平成22年7月26日  
資源エネルギー庁  
原子力安全・保安院

## 福島第一原子力発電所3号機のプルサーマル実施に係る 技術的条件の確認について

## 耐震設計審査指針の改訂に伴う東京電力株式会社福島第一原子力発電所3号機 耐震安全性に係る評価について（主要な施設の耐震安全性評価）【概要】

## 福島第一原子力発電所3号機において長期保管した MOX新燃料の健全性に係る確認について【概要】

図-1 基準地震動の応答スペクトル（水平方向）

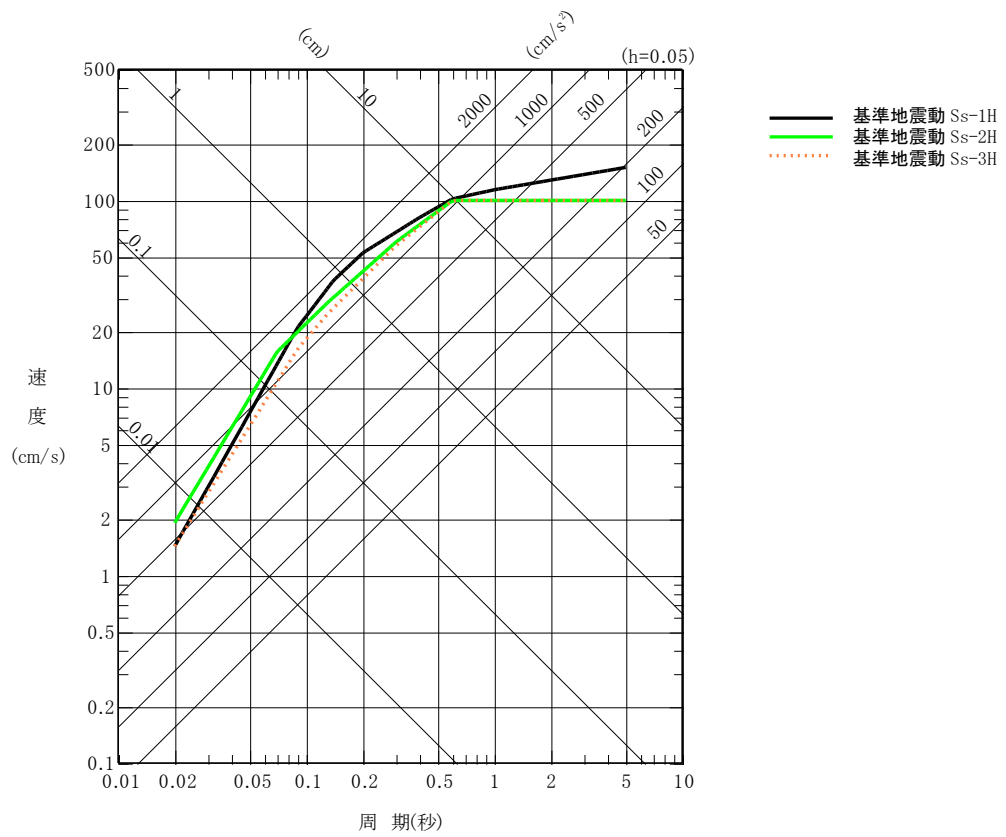
評価に用いる基準地震動  $S_s$  については、平成21年7月の福島第一原子力発電所5号機（以下「5号機」という。）の耐震安全性に係る評価のとりまとめ以降、変更を要するような知見が得られていないことから、5号機の評価に当たって策定した福島第一原子力発電所の基準地震動  $S_s$  を用いることとした。

福島第一原子力発電所の基準地震動  $S_s$  の設計用応答スペクトルを図-1に示す。

図-2 評価対象設備

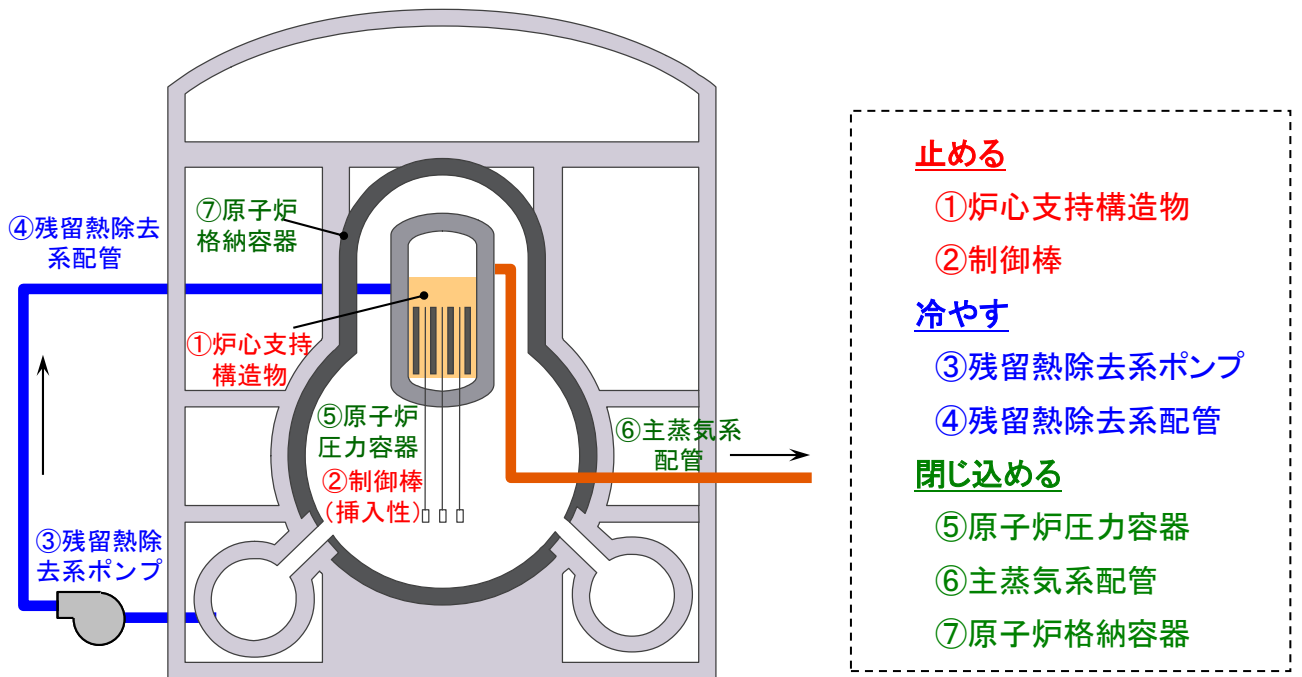
- ①耐震安全上重要な機器・配管系の構造強度評価に用いられた地震応答解析手法、応力評価手法、床応答スペクトルの算定方法、水平・鉛直方向地震力の組合せ方法、減衰定数及び評価基準値、並びに制御棒挿入性に関する評価に用いられた地震応答解析手法、減衰定数及び評価基準値は、それぞれ妥当なものと判断した。
- ②機器・配管系の構造強度評価については、基準地震動  $S_s$  による地震力と地震以外の荷重を組み合わせで算定した評価部位の発生応力が評価基準値以下であること、制御棒の挿入性に関する評価については、基準地震動  $S_s$  による燃料集合体の相対変位が試験により確認された相対変位以下であることから、3号機の主要な機器・配管系は基準地震動  $S_s$  に対しても耐震安全性が確保されるものと判断した（評価対象設備については、図-2参照）。

以上のことから、3号機の主要な施設は、基準地震動  $S_s$  に対しても耐震安全性が確保されるものと判断した。
